Vår referanse:  
2014/056159-002

### Lindås kommune, gnr. 215, bnr. 2. Uttale til søknad om avkøyrsløse.

# PRINSIPPSKISSE

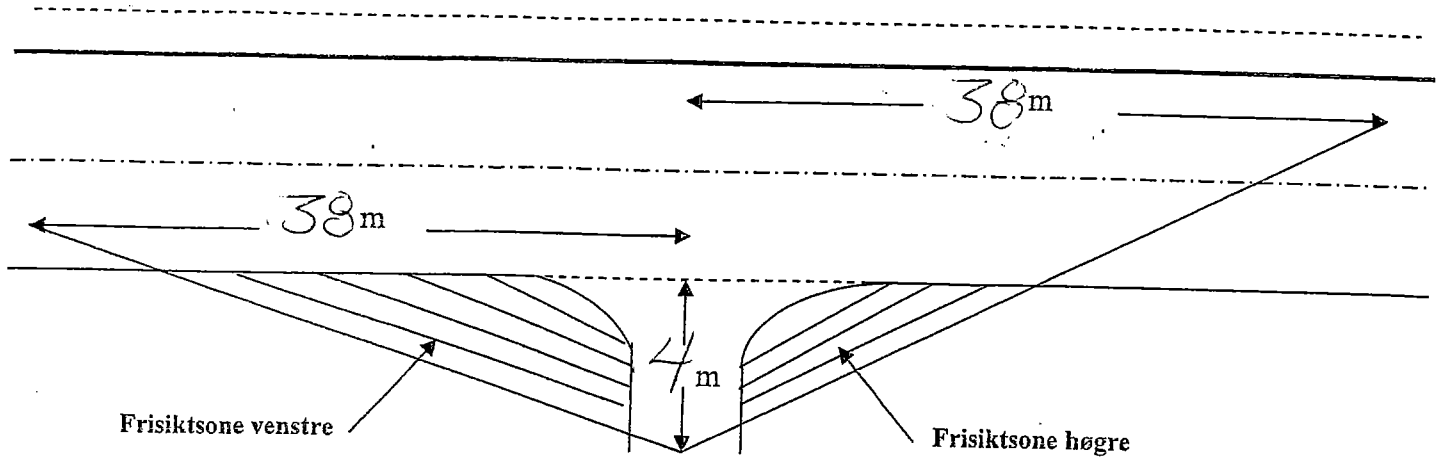
Tilsvarende siktlengder som vist på tegningen må også gjerast gjeldande for trafikken som kjem på hovedvegen og skal inn i avkjørsla (sikt bakover og framover langs hovedvegen)

Av hensyn til snø og vegetasjon skal det i frisiktsonen vera fritt for sikthinder høgare enn 0,5 m. over hovedvegens nivå

## Krav til svingradius for avkjørsla :

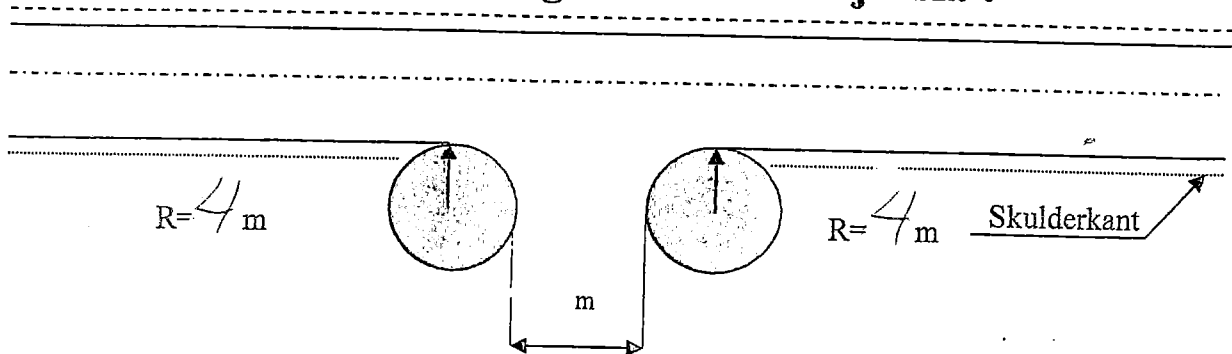
Avkøyrsløse må utbetrast med omsyn til svingradius før godkjenning, jfr. vedlagte prinsippkisse.
